Zadeva: **Državni prostorski načrt za glavno cesto G2 108/1182 Zgornji Hotič
Spodnji Hotič**

Zveza: **Stališča do pripomb in predlogov z javne razgrnitve študije variant in okoljskega
poročila, ki je potekala v času od 7. junija 2018 do 7. julija 2018**

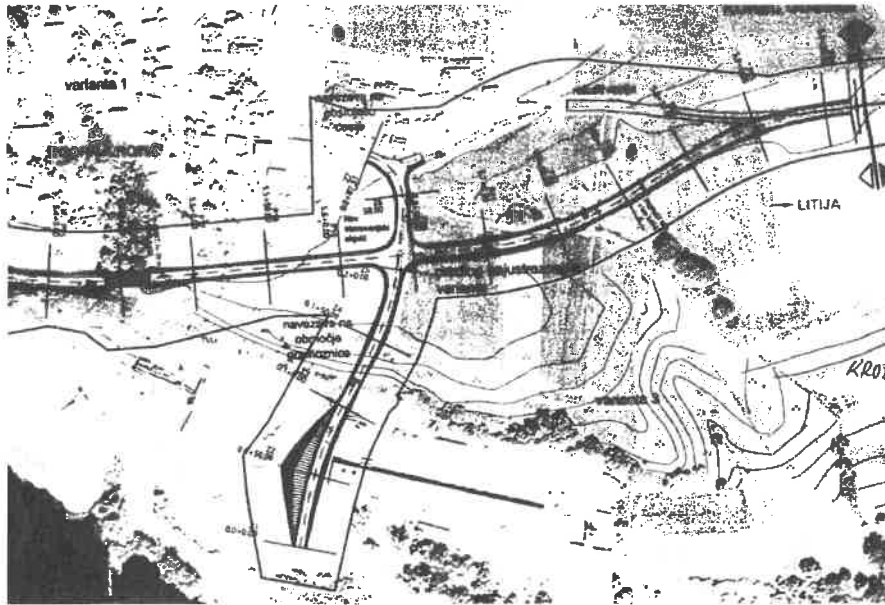
Predlagam izbor variante 3, ker:

- 1) bi odmaknili tranzit iz vasi dovolj daleč;
- 2) ne bi prerezali kmetijskih zemljišč na pol;

Stališče: Pripomba se smiselno upošteva, tako da se trasa predlagane najustreznejše variante (varianta 2) pomakne proti jugu v smeri proti trasi variante 3.
